# OPERAÇÃO EDUCAÇÃO

FISCALIZAÇÃO ORDENADA NACIONAL

## TCEMT - RONDONÓPOLIS - EE MAJOR OTAVIO PITALUGA

TCEMT- Rondonopolis-EEMajorOtavioPitaluga - problemas banheiro

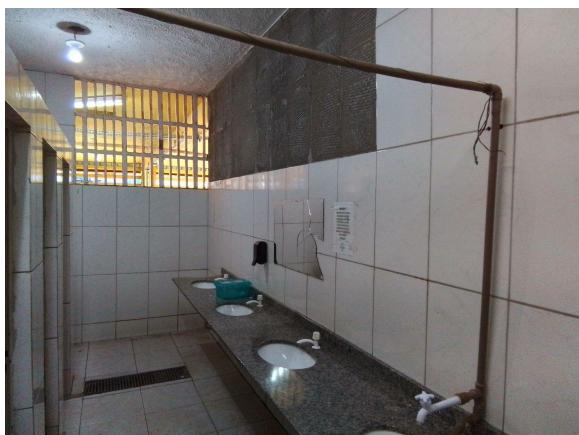
Resposta: **Vandalizado**

**Sem o revestimento cerâmico/quebrados**

**Falta de papel toalha**

**Falta de tampa nos vasos sanitários**

**Outros**

Comentários: Adaptação hidráulica inadequada.

TCEMT- Rondonopolis-EEMajorOtavioPitaluga - revestimento faltante

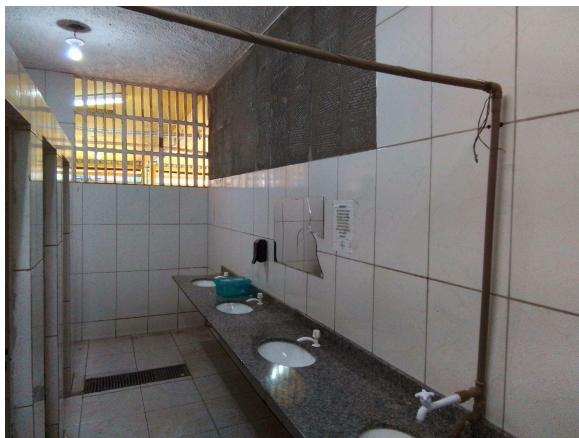
**C.13) Nas paredes dos banheiros inspecionados, foram observadas inadequações aparentes?**

Comentários: Problema no revestimento.

Comentários: Revestimento faltante.

TCEMT- Rondonopolis-EEMajorOtavioPitaluga - infiltração sala

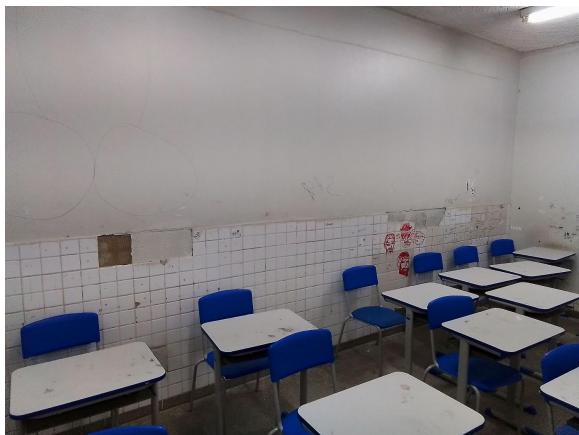
Resposta: **Vidros/janelas danificados/vandalizados  
Ambiente não arejado ou ventilação insuficiente**

Comentários: Salas sem janela, ambiente sem ventilação e luz natural.
